Keuringsverslag van een elektrische laagspanning- en zeer lage spanningsinstallatie

NIET CONFORM

Datum keuring: 07/11/2023

Straatnaam Knoddelstraat
Huisnummer 17
Busnummer
Postcode 1761
Gemeente Borchtlombeek
Land België

Afbeelding schakel- en verdeelbord:

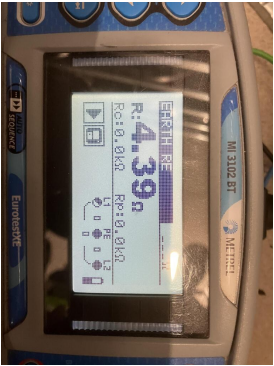
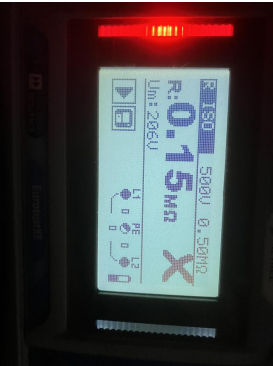
Slechts 1 kring. Verdeelbord in de gang. Door ontbrekende schema niet duidelijk over welke kring dit gaat.

I5.09 De genaakbare, naakte onder spanning staande delen zijn onvoldoende afgeschermd. (Boek 1 Afdeling 5.1.4. en 4.2.2.3.)

I5.10 Niet gebruikte invoeringen van het verdeelbord zijn niet correct of onvoldoende afgedicht. (Boek 1 Afdeling 5.1.4. en 4.2.2.3.)

I5.14 Een alpolige scheidingsschakelaar is te voorzien om bord volledig spanningsloos te kunnen zetten. (Boek 1 Onderafdeling 5.3.5.1.B. en nota)
